Informe Consolidado de Solicitud de Aclaraciones, Rectificaciones y/o Ampliaciones a la Declaración de Impacto Ambiental del Proyecto “Nueva S/E Seccionadora Epuleufu y Nueva Línea 1x66 Kv Angol Epuleufu”

Nombre del Titular : SOCIEDAD AUSTRAL DE TRANSMISION TRONCAL S.A.
Nombre del Representante Legal : Francisco José Alliende Arriagada
Dirección : Manuel Bulnes 441, Osorno, Región de Los Lagos

El presente Informe Consolidado de Solicitud de Aclaraciones, Rectificaciones o Ampliaciones a la Declaración de Impacto Ambiental del proyecto “Nueva S/E Seccionadora Epuleufu y Nueva Línea 1x66 Kv Angol Epuleufu”, contiene las observaciones generadas en virtud de la revisión de la DIA.

Ref.: Figuras 8 y 9, SATT 2022, Capítulo 1, DIA.

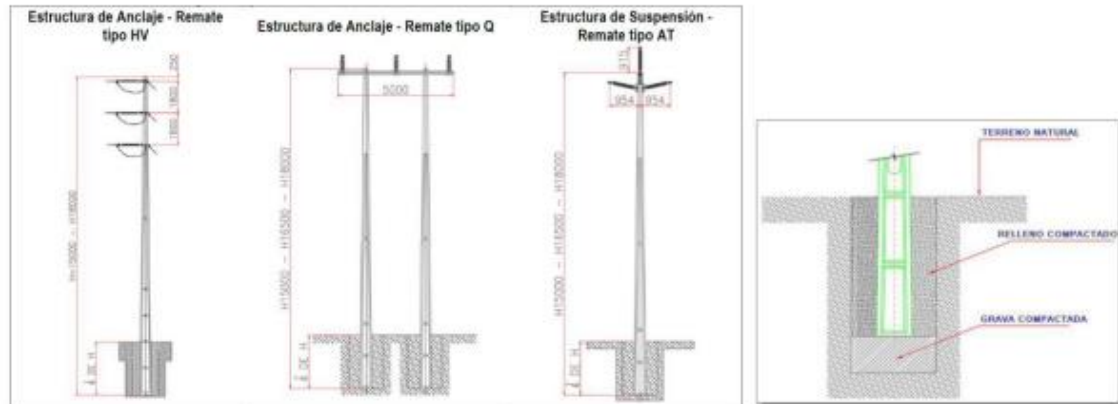
- 1.8. Téngase presente que la profundidad de fundación prevista es de $1/6$ de H, donde H es la dimensión total de la estructura de anclaje o suspensión, la que puede ser de 18 m, lo que implicaría una profundidad de fundación de al menos 3 m, sin embargo, es necesaria una excavación más profundidad para el objetivo de compactar el terreno natural y la grava que sirven de apoyo para dichas estructuras. En base a lo indicado anteriormente, se solicita al Titular aclarar y definir las profundidades de excavación necesarias en cada caso de acuerdo con la descripción que se muestra a continuación:
